Oplegnotitie Hydrologisch onderzoeksrapport Campen

Registratienummer: 2017017931

Oplegnotitie behorend bij Hydrologisch Onderzoeksrapport Campen

Figuur 1 Maatregelen uit het hydrologisch onderzoeksrapport die komen te vervallen

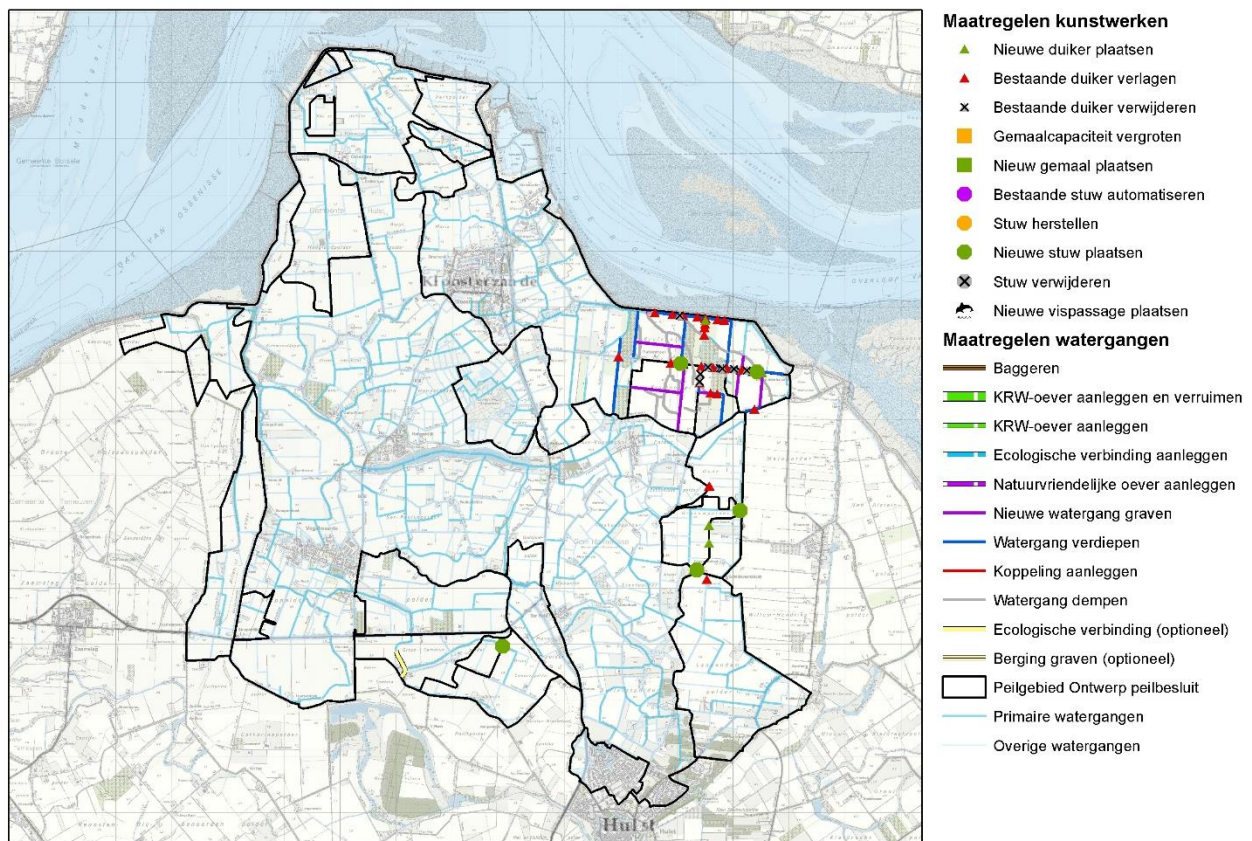
Ook de maatregelen die nodig zijn om aan de wateropgave te voldoen zijn gewijzigd. In bijlage 4 van het hydrologische onderzoeksrapport staan de maatregelen met de dimensionering. Deze komt te vervallen en wordt vervangen door een nieuwe lijst waarin de wijzigingen zijn doorgevoerd in bijlage 3 van deze oplegnotitie. In figuur 1 van deze notitie staan de maatregelen die zijn komen te vervallen en in figuur 2 staan de nieuwe maatregelen uit het ontwerp peilbesluit.

Figuur 6-17: Voorgestelde peilgebieden

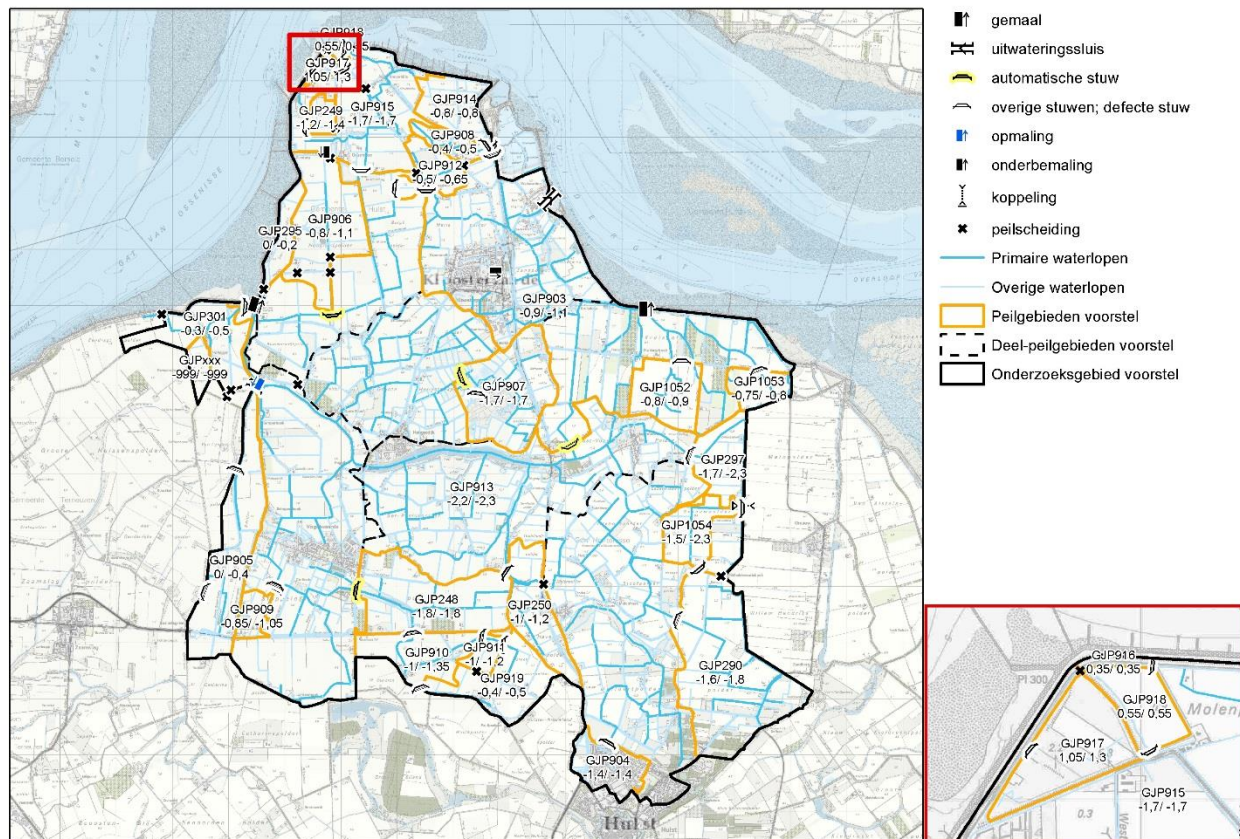
In het voorontwerp peilbesluit is voorgesteld om het peilbeheer op een aantal punten te optimaliseren. Naar aanleiding van de reacties van de streek zijn een aantal maatregelen bijgesteld. De motivering voor het peilvoorstel staat verderop in deze paragraaf met de aanpassingen die in het ontwerp peilbesluit zijn doorgevoerd. In Figuur 6-17 staan de peilgebieden uit het ontwerp peilbesluit weergegeven.

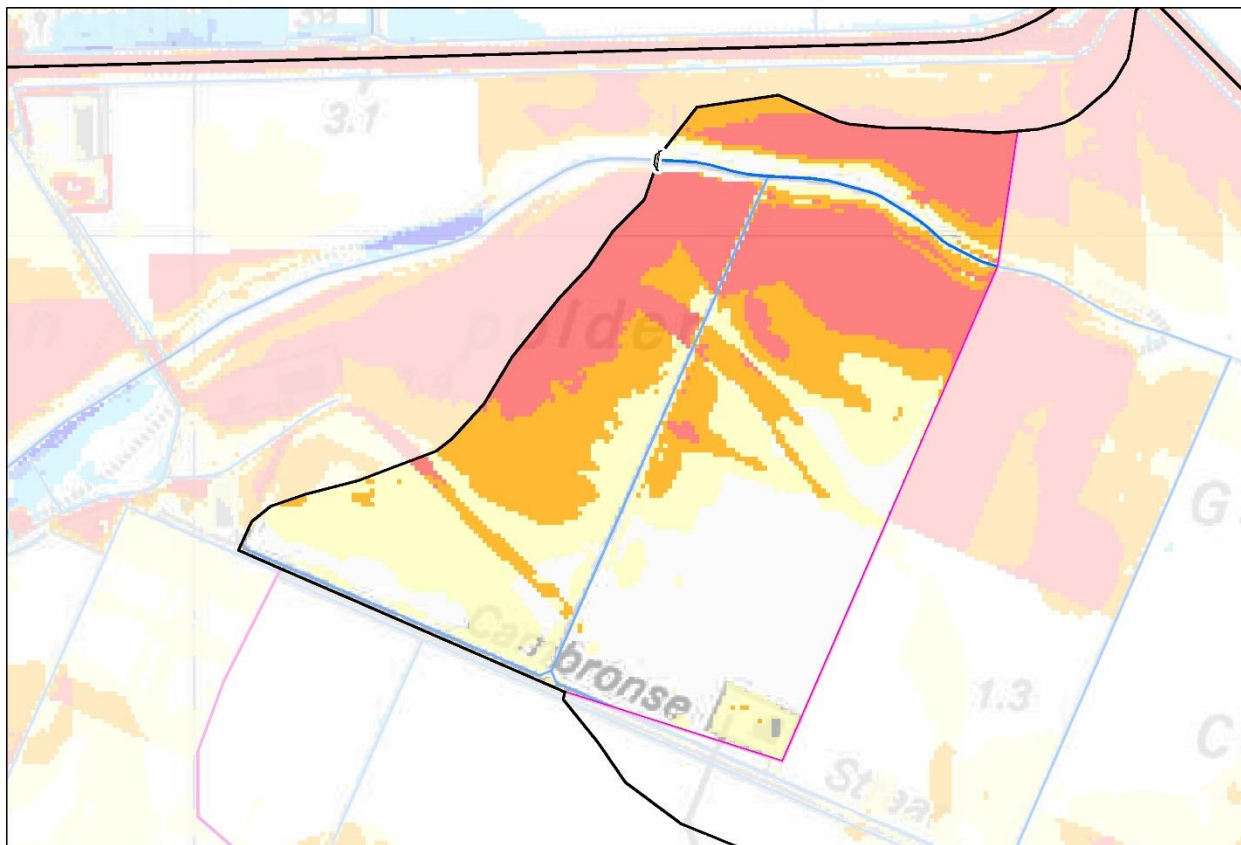
Dhr E. Cornelissen: heeft behoefte aan een hoger streefpeil om verdroging tegen te gaan.

Ondanks het extreem lage percentage te nat is er weinig draagvlak voor de peilverhoging in de noordwesthoek. De geohydrologische gesteldheid van de polder is onderzocht en het effect van de peilverhoging op de grondwaterstanden in het groeiseizoen is naar verwachting minder dan initieel ingeschat en weegt niet op tegen de mogelijke natschade in de lagere delen en de investering die het waterschap dan moet doen om het functioneren onder extreme omstandigheden te borgen. De huidige situatie wordt gehandhaafd, de zomerpeilen worden aangepast aan de praktijksituatie zoals deze was voor 2014.

Indien het bovenstrooms gelegen deel doormiddel van een nieuwe stuw bij peilgebied GJP919 wordt gevoegd wordt aan de wens van dhr Cornelissen tegemoet gekomen. Naar verwachting heeft de peilverhoging in dat deel wel het gewenste effect.

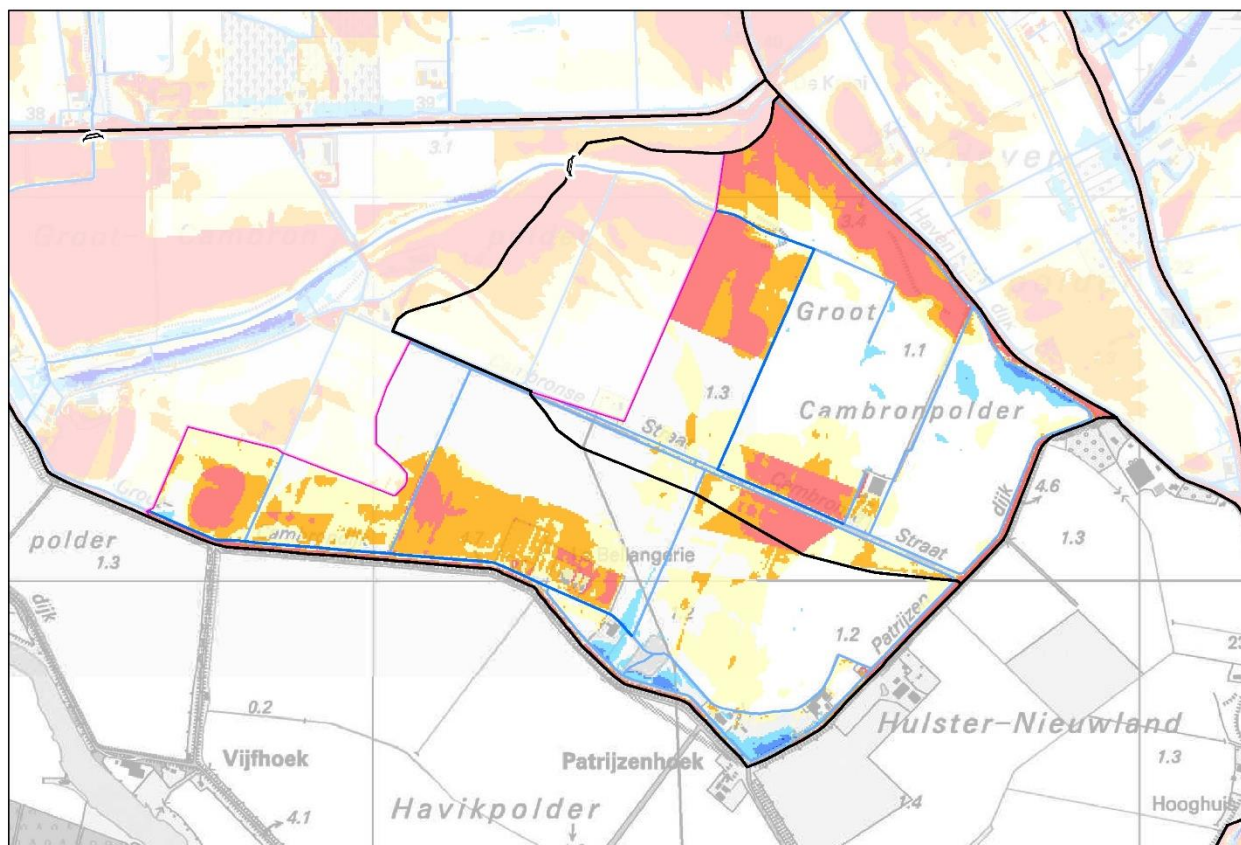
Als gevolg van de reactie bij peilgebied GJP911 wordt het areaal van dit peilgebied groter en een extra stuw geplaatst. Tevens is de stuw KST1235 375 m bovenstrooms verplaatst zodat een laagliggend deel niet beïnvloed wordt door de peilverhoging.

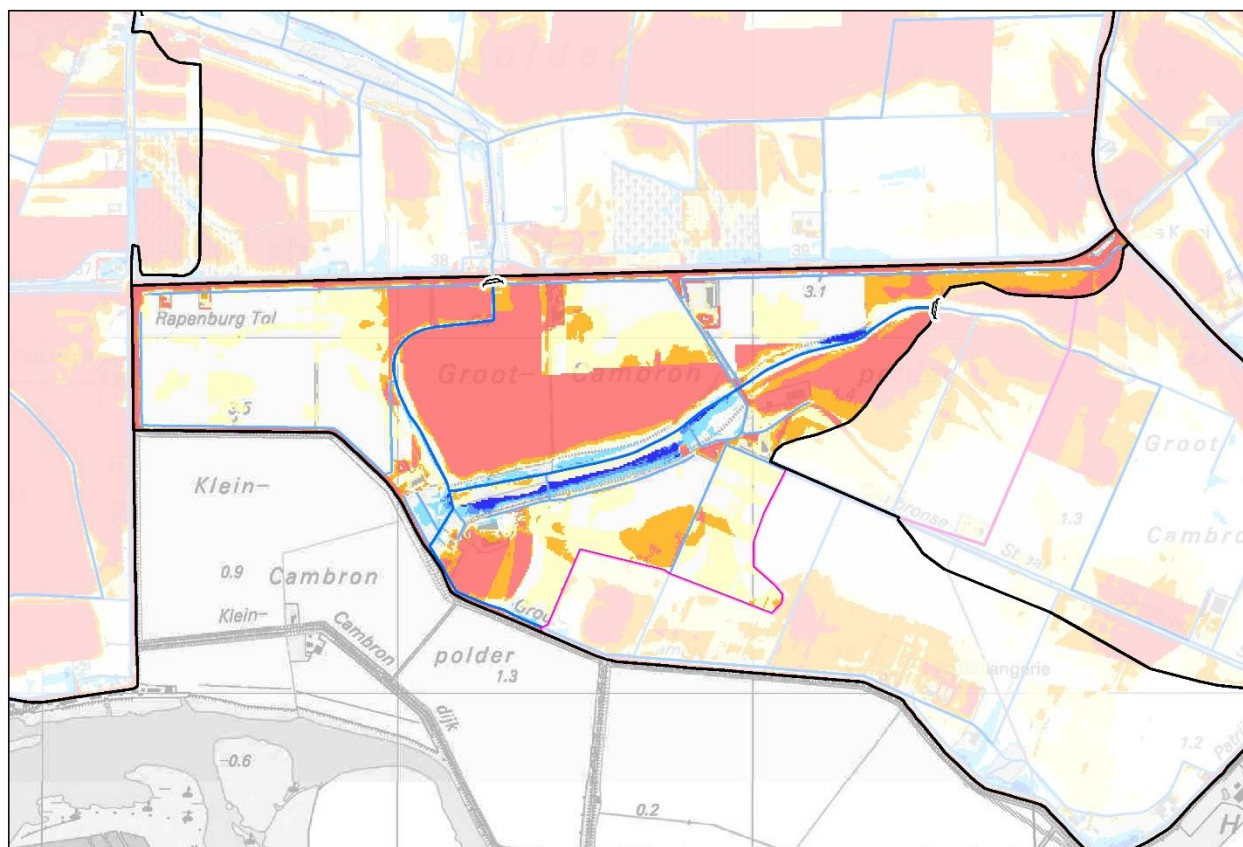
Ondanks het extreem lage percentage te nat is er weinig draagvlak voor de peilverhoging. De geohydrologische gesteldheid van de polder is onderzocht en het effect van de peilverhoging op de grondwaterstanden in het groeiseizoen is naar verwachting minder dan initieel ingeschat en weegt niet op tegen de mogelijke natschade in de lagere delen en de investering die het waterschap dan moet doen om het functioneren onder extreme omstandigheden te borgen. De huidige situatie wordt gehandhaafd.

In de polder zijn twee meetpunten toegevoegd teneinde gedurende een aantal jaar continu de waterstand te meten.

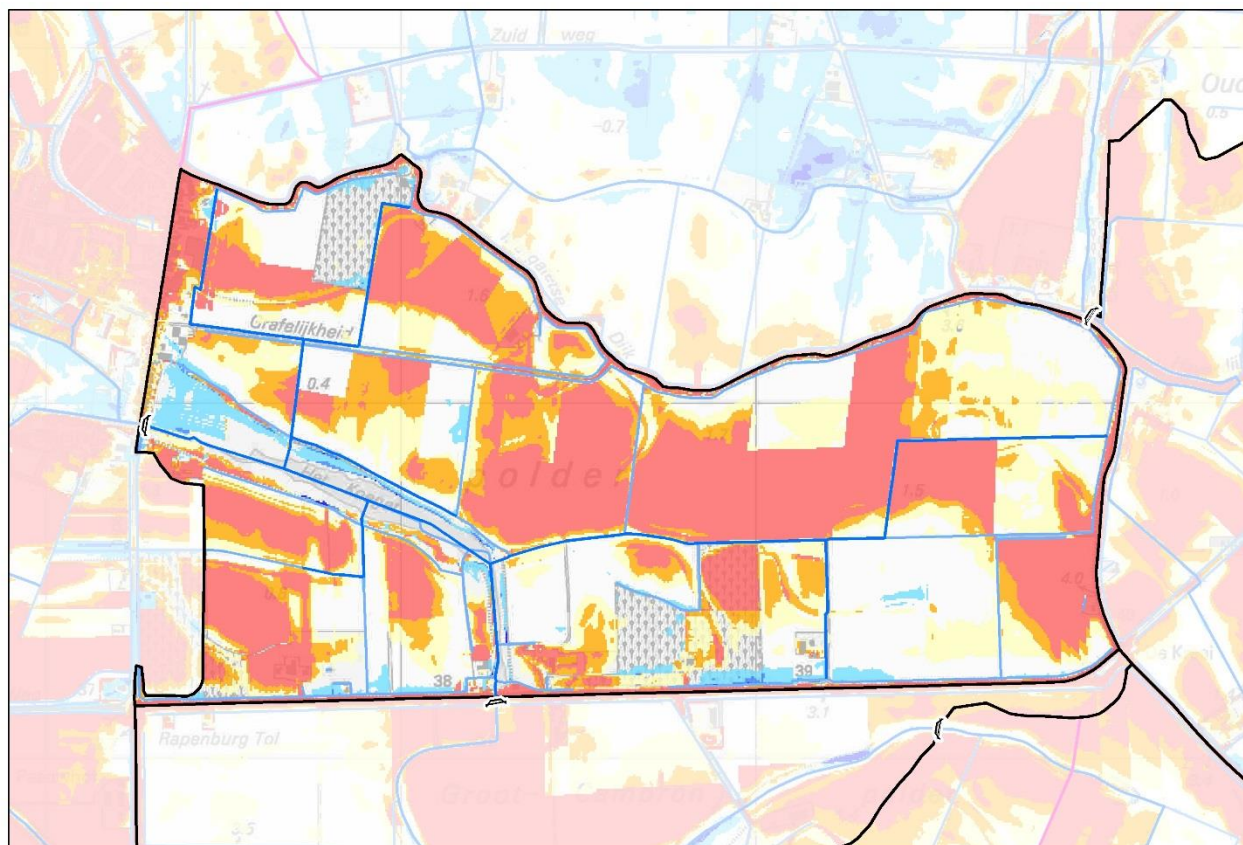
Op basis van nader onderzoek is gebleken dat de zomerpeil verhoging ongewenst is mede vanwege de hoogteligging van bebouwing.

De voorgestelde zomerpeilverhoging is komen te vervallen.

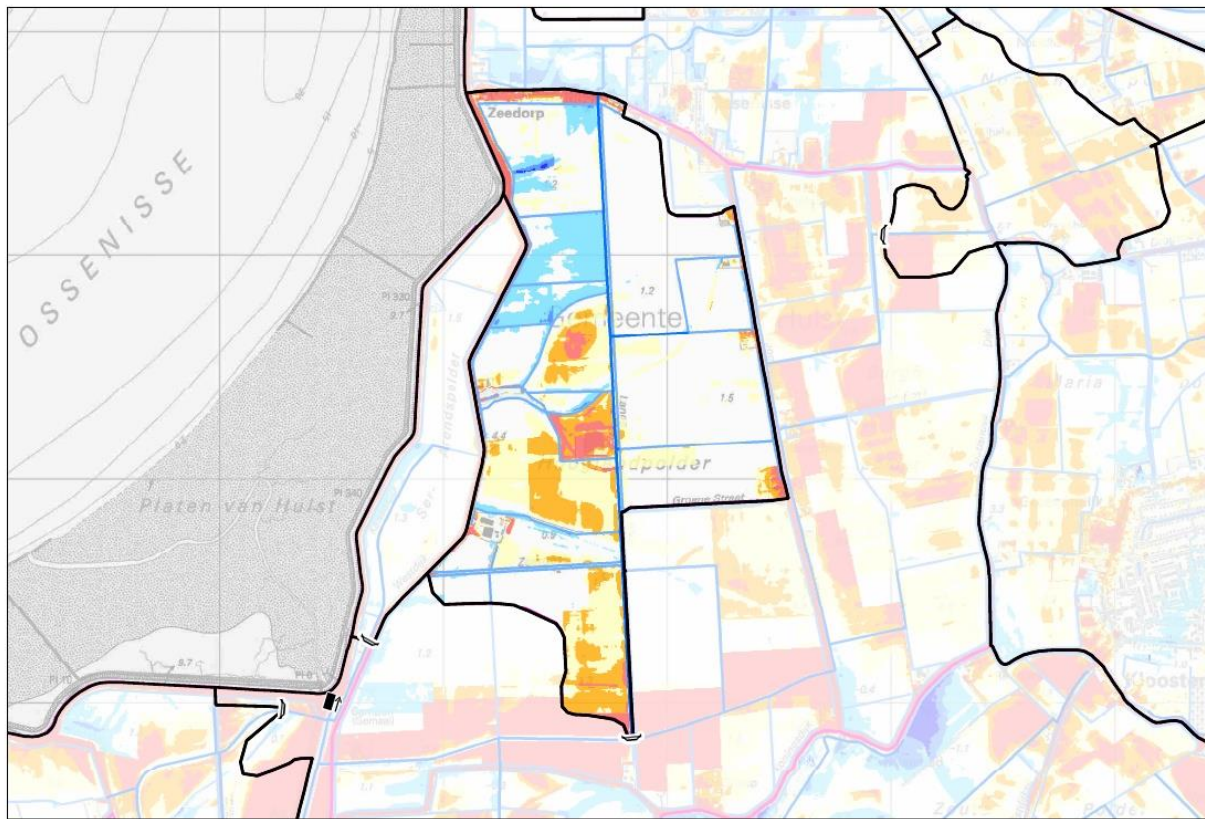
Dhr H. Verdurmen vraagt naar mogelijkheden van waterconservering, vreest voor verzilting als chloridegehalte in Nijspolder hoger is dan in Hooglandpolder en vraagt om een oplossing voor het snel stijgende water benedenstrooms van de nieuwe pomp na het aanslaan.

De percelen van beide heren liggen aan drooglopende secundaire waterlopen waardoor de zomerpeil verlaging niet doorwerkt. Waterconservering lijkt hier mogelijk en dhr Verdurmen is verwezen naar de website om een waterconserveringsstuw aan te vragen.

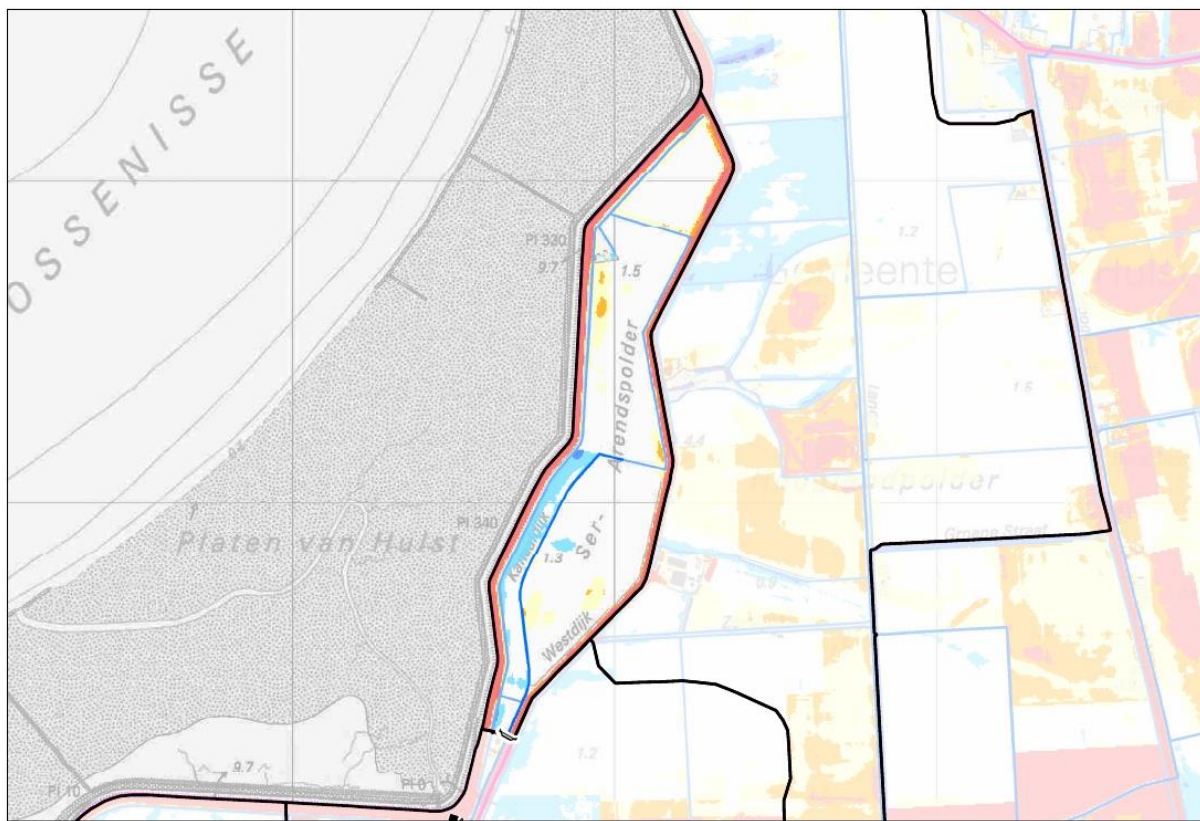
Er is contact opgenomen met de benedenstrooms gelegen eigenaar Dhr Brock en gevraagd of hij behoefte heeft aan een zomerpeilverlaging. Ook dhr Brock heeft hier geen behoefte aan. Het huidige zomerpeil wordt gehandhaafd.
